Avis urgent de sécurité

794400008

XQ-Series : Résultat incorrecte de WBC sur l'ordinateur hôte

Nom du produit	XQ-320 ; XQ-520
Description du produit	Analyseur d'hématologie automatisé XQ-Series
Numéro de série affecté	Tous
Type d'action	Conseils donnés par le fabricant concernant l'utilisation de l'IVD
Identifiant du FSCA	794400008

Figure 2 : Exemple de capture d'écran des paramètres affectés - le problème se produit.

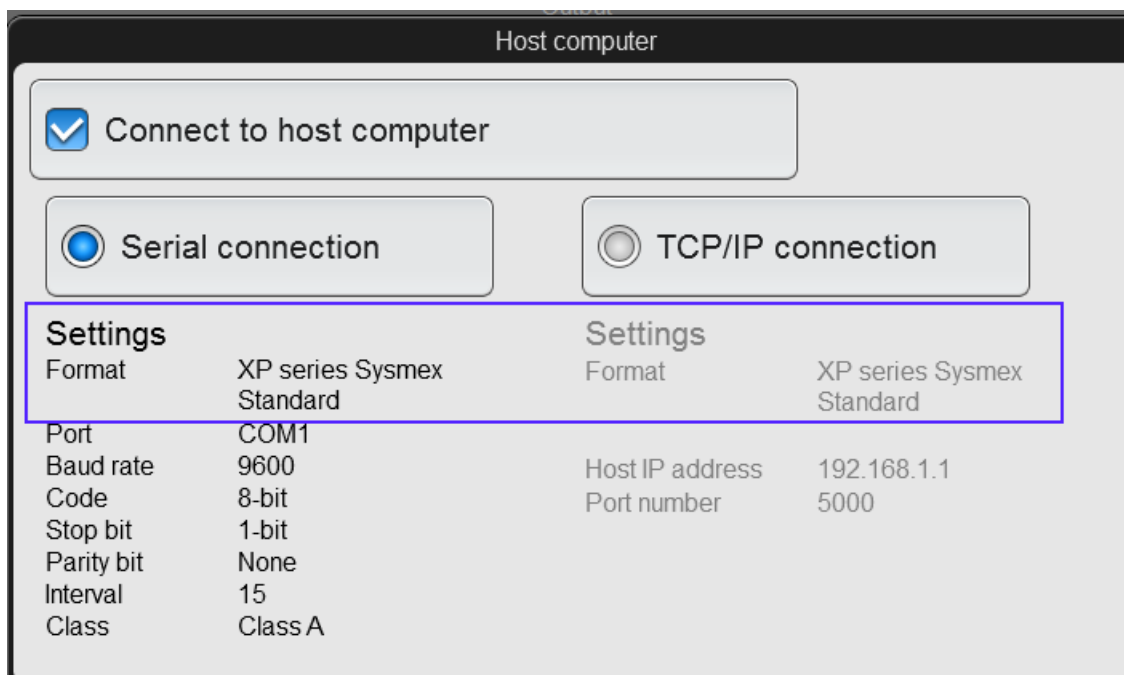
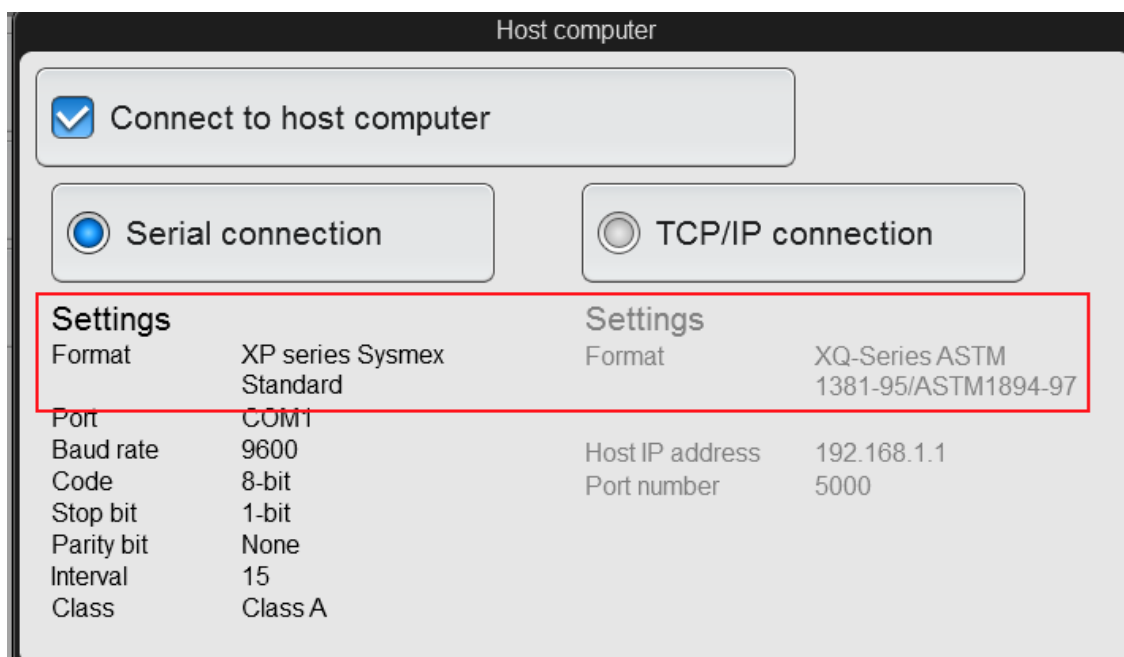
Les résultats de la valeur des globules blancs transmis de l'analyseur à un ordinateur hôte sont 10 fois plus élevés que les résultats corrects affichés sur l'écran de l'analyseur.

Ce dysfonctionnement ne se produit que lorsque vous utilisez une connexion série et un format de transfert de données hérité (norme KX21N ou XP-Series) et est dû au fait que les paramètres **[Connexion série]** et **[Connexion TCP/IP]** ne correspondent pas. En raison d'un bug logiciel, le paramètre de format hôte sélectionné pour TCP/IP est utilisé, même lorsqu'une connexion série est utilisée.

1. Confirmez la concordance des résultats de la numération leucocytaire dans le logiciel de l'analyseur et dans le LIS de l'ordinateur hôte.
2. Si les résultats de WBC ne correspondent pas, c'est-à-dire si les résultats de WBC sur les ordinateurs hôtes sont supérieurs d'un facteur 10, modifiez le réglage de l'ordinateur hôte. Le format des données de la **[Connexion TCP/IP]** doit être le même que celui de la [Connexion série].
